GEMEINSAME EXPERTENTAGUNG FÜR DIE DEM
ÜBEREINKOMMEN ÜBER DIE INTERNATIONALE BEFÖRDERUNG
VON GEFÄHRLICHEN GÜTERN AUF BINNENWASSERSTRASSEN
BEIGEFÜGTE VERORDNUNG (ADN)
(SICHERHEITSAUSSCHUSS)
(29. Tagung, Genf, 22. bis 26. August 2016)
Punkt 5 zur vorläufigen Tagesordnung
Berichte informeller Arbeitsgruppen

Vorschlag für die Implementierung des modifizierten Explosionsschutzkonzeptes auf Binnenschiffen¹

Eingereicht von der Zentralkommission für die Rheinschifffahrt
(ZKR)^{1, 2}

Kofferdamm kein Betriebsraum

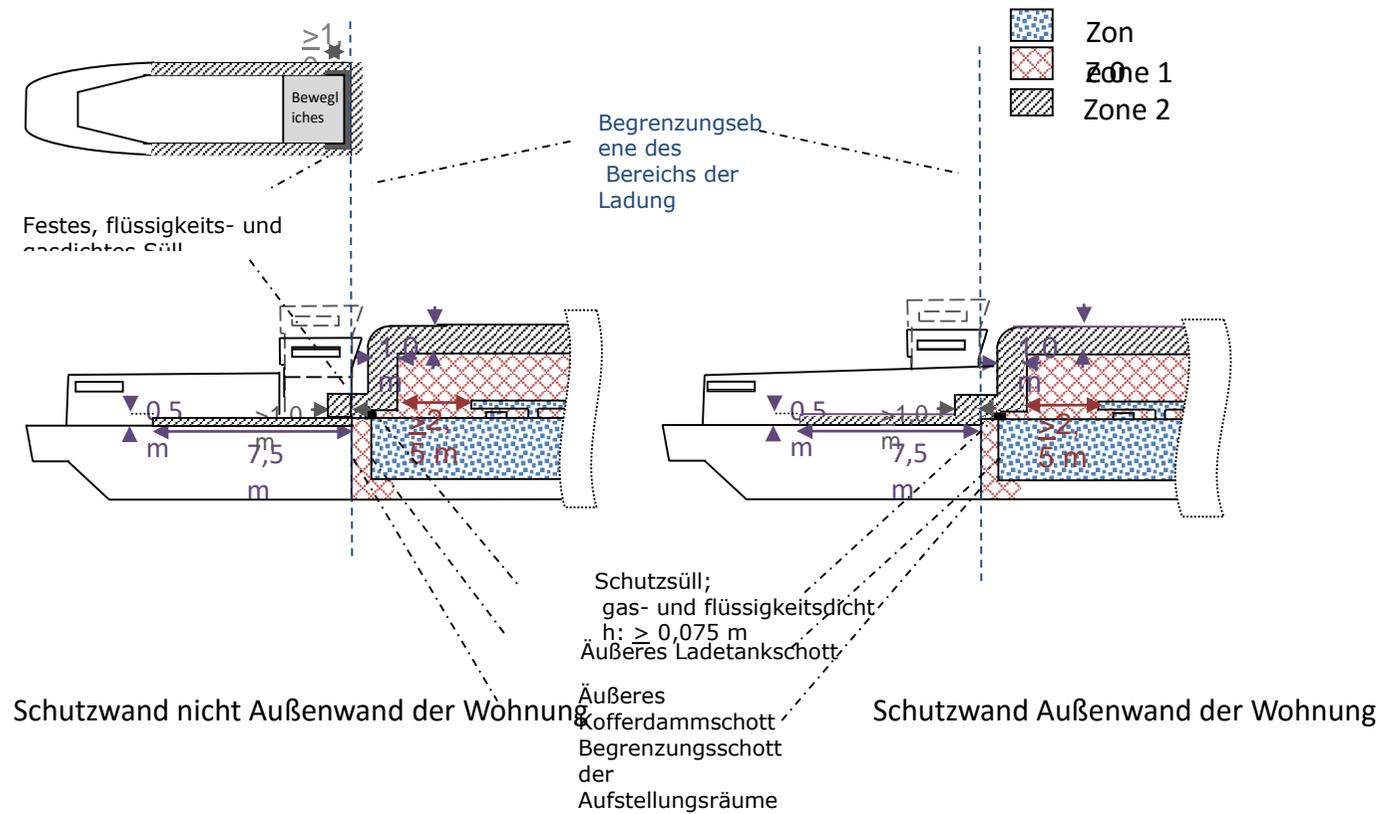
<p>Kofferdamm: <i>Cofferdam</i> <i>Cofferdam</i></p>	<p>Kofferdamm: (wenn Explosionsschutz gefordert wird, vergleichbar Zone 1): Eine querschiffs liegende Abteilung des Schiffes, die durch wasserdichte Schotte begrenzt wird und die kontrolliert werden kann. Der Kofferdamm muss die ganze Fläche der Endschotte der Ladetanks abdecken. Das</p>	<p>Neues Zonenkonzept</p>

Кoffердам	dem Ladungsbereich abgewandte Schott (<u>äußeres Kofferdammsschott</u>) muss von Bordwand zu Bordwand und vom Boden zum Deck in einer Spantebene angeordnet sein.	
Laderaum Hold Cale Трюм	Laderaum (wenn Explosionsschutz gefordert wird, vergleichbar Zone 1): Ein nach vorne und hinten durch Schotte begrenzter, offener oder durch Lukendeckel geschlossener Teil des Schiffes, der für die Beförderung von Gütern in Versandstücken oder in loser Schüttung bestimmt ist. Die obere Begrenzung des Laderaums ist die Oberkante des Lukensülls. Ladegüter, die über die Oberkante des Lukensülls hinausragen, gelten als an Deck gestaut.	Neues Zonenkonzept
Ladetank Cargo tank Citernes de cargaison Грузовой танк	Ladetank (wenn Explosionsschutz gefordert wird, vergleichbar Zone 0): Ein mit dem Schiff fest verbundener Tank, der für die Beförderung gefährlicher Güter bestimmt ist.	Neues Zonenkonzept
Öffnungsdruck Opening pressure Pression d'ouverture Давление срабатывания	Öffnungsdruck: Der Druck gemäß Kapitel 3.2 <u>Unterabschnitt 3.2.3.2, Tabelle C, Spalte (10)</u> , bei dem das <u>Überdruck-/Hochgeschwindigkeitsventil</u> anspricht. Bei Drucktanks entspricht der Öffnungsdruck des Sicherheitsventils den von der zuständigen Behörde oder einer anerkannten Klassifikationsgesellschaft festgelegten Vorschriften.	Klarstellung

Tankschiff mit Aufstellungsraum / Betriebsraum im Kofferdamm

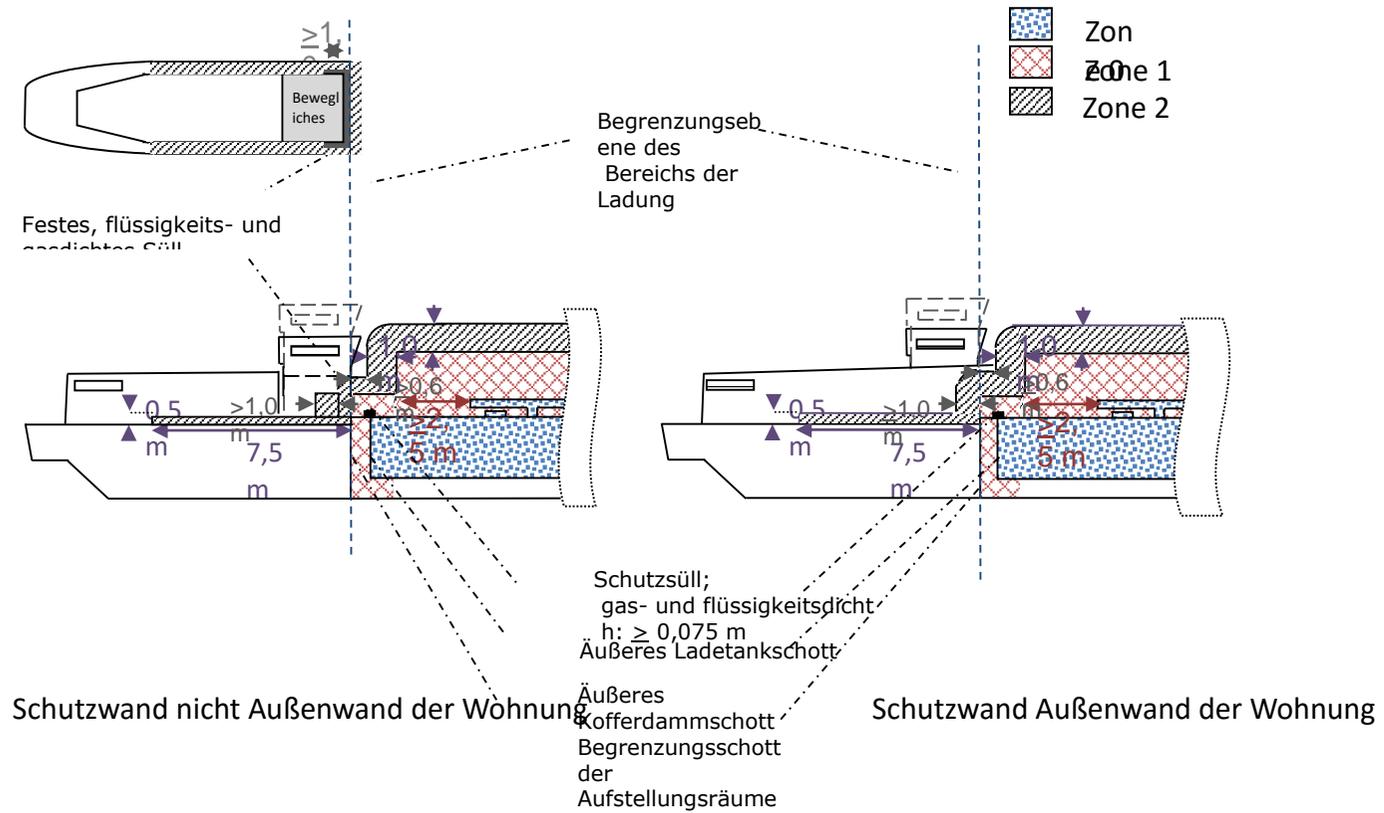
<p>Zoneneinteilung <i>Zoning</i> <i>Classification des zones</i> <i>Классификация зон</i></p>	<p>Zoneneinteilung : <u>Diese Zoneneinteilung (siehe Skizze) gilt für Binnentankschiffe, deren Schiffsstoffliste nach Abschnitt 1.16.1.2.5 Stoffe enthält, für die nach Absatz 3.2.3.2 Tabelle C Spalte (17) Explosionsschutz gefordert wird</u> Zone 0: umfasst:  <u>Das Innere aller Lade-, Slop- und Restetanks sowie von Rohrleitungen, die Ladung oder Ladungsdämpfe enthalten, einschließlich deren Ausrüstung sowie Pumpen und Kompressoren.</u></p>	<p>Neues Zonenkonzept Neue Definition</p>

<p>Zone 1: umfasst:</p> <ul style="list-style-type: none">  - <u>Alle Räume unter Deck im Bereich der Ladung, die nicht zu Zone 0 gehören.</u> <u>Geschlossene Räume an Deck im Bereich der Ladung</u> - <u>Das freie Deck im Bereich der Ladung in voller Breite des Schiffes bis zu den äußeren Kofferdammschotten.</u> - <u>Bis zu einem Abstand von 1,6 m zu den „Begrenzungsebenen des Bereichs der Ladung“ beträgt die Höhe 2,50 m über Deck, mindestens jedoch 1,50 m über den höchstgelegenen Rohrleitungen, die Ladung oder Ladungsdämpfe enthalten.</u> <u>Dabei muss jede Öffnung aus Zone 0, außer um Hochgeschwindigkeitsventile/Sicherheitsventile der Drucktanks von einem Kreisring Zone 1 umgeben sein, dessen Kreisringbreite mindestens 2,50 m beträgt. Bei Öffnungen deren Durchmesser weniger 0,026 m (1") beträgt, kann der Abstand zum äußeren Kofferdammschott auf 0,50 m verringert werden, sofern sichergestellt ist, dass solche Öffnungen innerhalb dieses Abstandes nicht zur Atmosphäre geöffnet werden.</u> <u>Daran anschließend (nach vorne und nach hinten) bis zum äußersten Ladetankschott, beträgt die Höhe 0,25 m über Deck.</u> <u>Ist das Schiff mit Aufstellungsräumen gebaut, oder der Kofferdamm/ein Teile des Koffer-dammes als Betriebsraum eingerichtet, beträgt diese daran anschließende Höhe (nach vorne und nach hinten) bis zur „Begrenzungsebene des Bereichs der Ladung“ 1,00 m über Deck.</u> - <u>Um Hochgeschwindigkeitsventile oder Sicherheitsventile der Drucktanks einen zylindrischen Bereich mit einem Radius von 3,00 m bis zu einer Höhe von 4 m über der Austrittsöffnung des Hochgeschwindigkeitsventils oder Sicherheitsventils der Drucktanks.</u> - <u>Um Entlüftungsöffnungen technisch belüfteter Betriebsräume im Bereich der Ladung einen Bereich in Form eines Kugelsegmentes mit Radius von 1,00 m.</u> <p>Zone 2: umfasst:</p> <ul style="list-style-type: none">  - <u>An Deck im Bereich der Ladung, einen Bereich mit einer Ausdehnung von 1,00 m in der Höhe und in Längsrichtung anschließend an Zone 1.</u> - <u>Auf dem Vor- und Achterdeck anschließend an die „Begrenzungsebene des Bereichs der Ladung“ einen Bereich über die volle Breite des Schiffes, mit einer Länge von 7,5 m. Zwischen der seitlichen Bordwand und der Schutzwand entspricht dieser Bereich in der Länge und in der Höhe den Abmessungen der seitlichen Flanke dieser Schutzwand. Ansonsten beträgt die Höhe der Zone 2 0,50 m.</u> <u>Dieser Bereich zählt nicht zu Zone 2, wenn die Schutzwand von Bord zu Bord reicht und keine Öffnungen aufweist.</u> - <u>Einen Bereich von 3,00 m Ausdehnung um die Zone 1 um Hochgeschwindigkeitsventile oder Sicherheitsventile der Drucktanks.</u> - <u>Um Entlüftungsöffnungen technisch belüfteter Betriebsräume im Bereich der Ladung einen Bereich in Form einer Kugelschale mit Kugelschalenbreite 1,00 m, die Zone 1 umhüllt.</u>
